島根原子力発電所保安規定審査資料	
資料番号	TS-95
提出年月日	2023年12月21日

島根原子力発電所2号炉

管理区域図の変更について

2023年12月
中国電力株式会社

(2) 管理区域図「図28. 屋外配管トレンチ(1)」

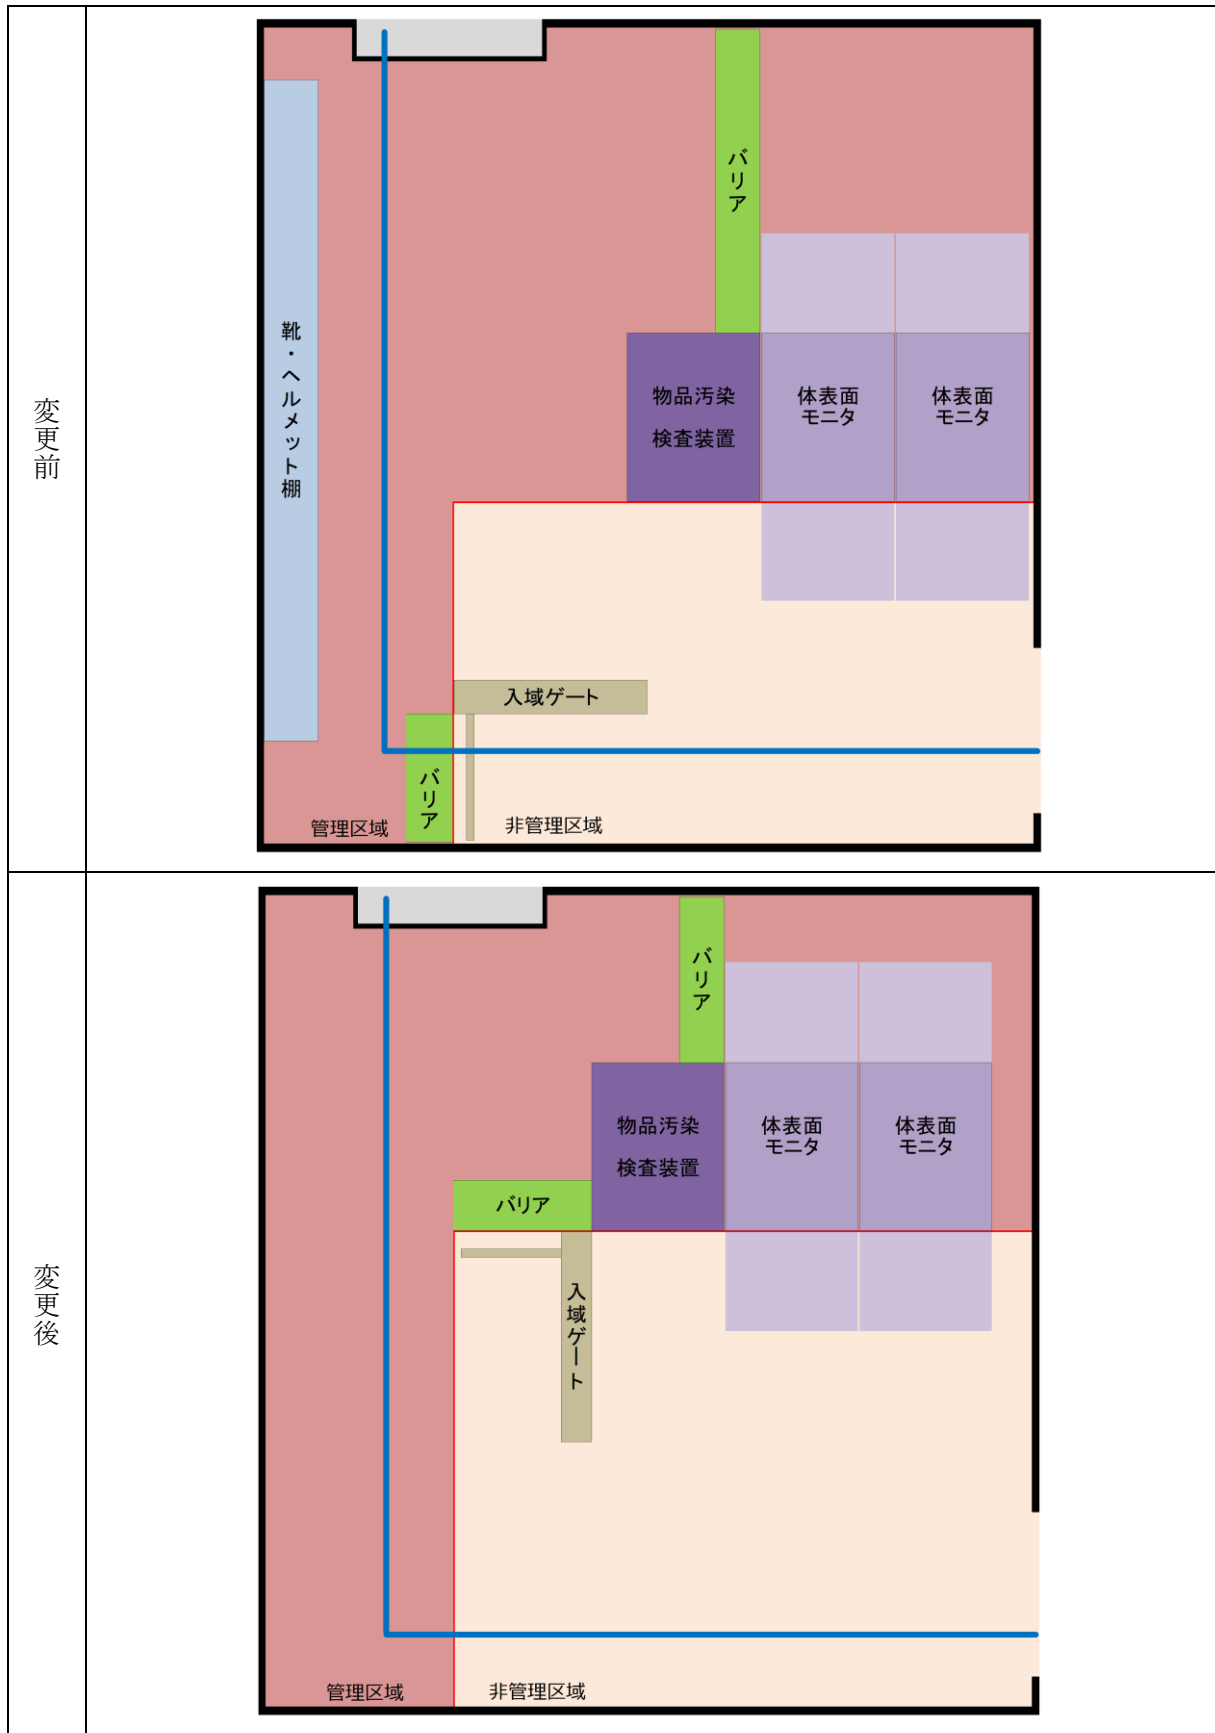
- (2) 管理区域図「図28. 屋外配管トレンチ(1)」の変更について

新規制基準対応工事の一環として、サイトバンカ建物で発生する床ドレンの廃液移送について、移送先を従来の1号機から2号機へ変更する目的で配管改造工事を実施する。当該工事で新設する2号機への移送配管に係る屋外配管トレンチについては、新たに管理区域として設定する。これに伴い、管理区域図を変更する。
